### **Viljandi tn 15 ja 15a kinnistute ehitusloa eelnõu kooskõlastamata jätmine**

Olete esitanud Transpordiametile kooskõlastamiseks (korduv) Järva maakonna Türi valla Türi linna Viljandi tn 15 ja Viljandi tn 15a kinnistute ehitusloa eelnõu. Kinnistud (katastritunnused 83701:009:0520 ja 83701:009:0016) asuvad riigitee nr 5 Pärnu-Rakvere-Sõmeru tee km 76,84-76,92 kaitsevööndis.

Ehitusluba antakse kauplus-kohviku, varikatuse, vedelgaasi tankimisseadme, bensiinijaama, elektriauto laadimispunkti ja sademeveekanaliseerimise ehitamiseks. Ehitusloa aluseks on „Tankla ümberehitus ja kauplus. Eelprojekt“ (peaprojekterija, arhitektuurne ja tuleohutuse osa Arhitekt Tarbe OÜ töö nr 786; ehituskonstruksioonide osa OÜ Inseneribüroo Kandev, töö nr 24K007; elektripaigaldise osa AS Stik-Elekter, töö nr 768-EP; tehnoloogia osa Mellson Grupp OÜ, töö nr 768; teede ja liikluskorralduse osa Road-Expert OÜ, töö nr 23041; veevarustuse ja kanalisatsiooni osa Merindorf OÜ, töö nr 024008).

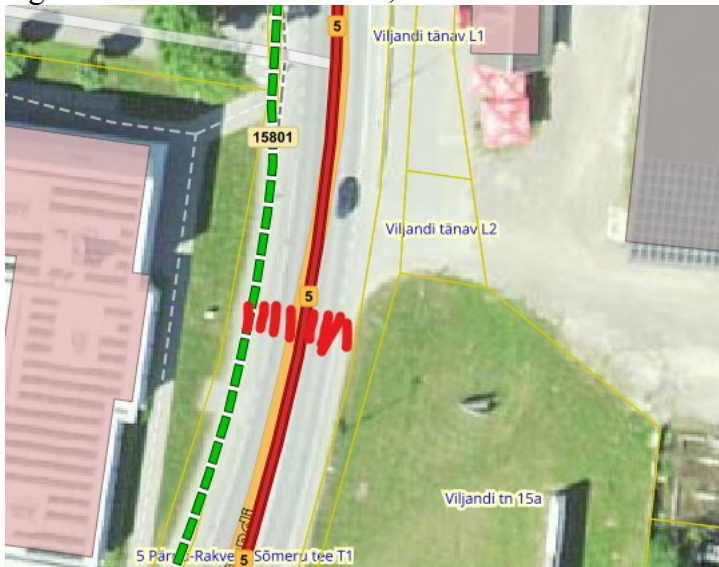
2. Esimese etapi lahendus peab olema terviklik ning toimiv ka siis, kui mingil põhjusel teine etapp jääks ellu viimata. Praegu on esimeses etapis lahendamata jalakäijate ühendustee olemasoleva kergliiklusteega, sh ülekäigurada riigiteel. Kauplus-kohviku ehitamine tekitab uue tõmbekoha ka jalgsi ning jalgrattaga liikujatele, jalakäijatel tekib tankla lähedal vajadus sõiduteed ületada ning nende ohutu liiklemine tuleb tagada. Arvestades, et tanklale juurdepääsu puhul ei ole tegemist läbiva kergliiklusteega ning inimesed liiguvad ainult konkreetse tankla poe juurde, võib esimeses etapis kaaluda ka ilma ohutusaareta ülekäigurada. Ülekäiguraja asukoht esimeses etapis, arvestades olemasoleva ristumiskohaga ning vajadusega tagada maksimaalne nähtavus, on näidatud alloleval eskiisil.

Projektis tuleb näidata terviklahendus – liikluskorraldusvahendid, vajalikud ümberehitused (nt äärekivi ja teepinna allalaskmine) olemasoleva Türi kergliiklusteega (tee nr 15801) ühendamiseks. Ülekäigurajal tuleb arvestada spetsiaalvalgustuse rajamisega.

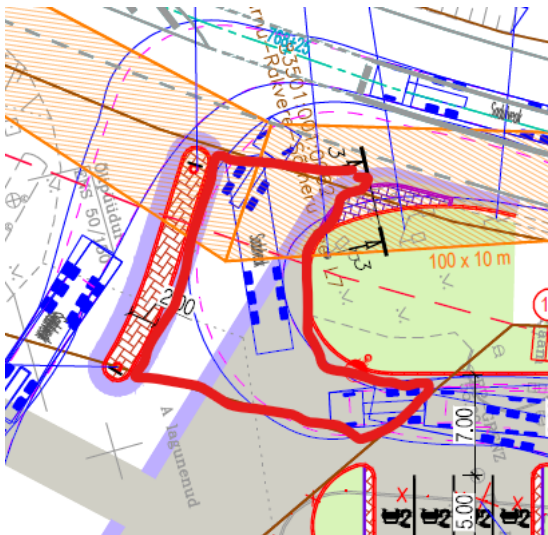
14. Sõidutee asfaltkate ristmikul projekteerida allpoolnäidatud ulatuses, ülekattena haljasalast kuni eraldussääreni.
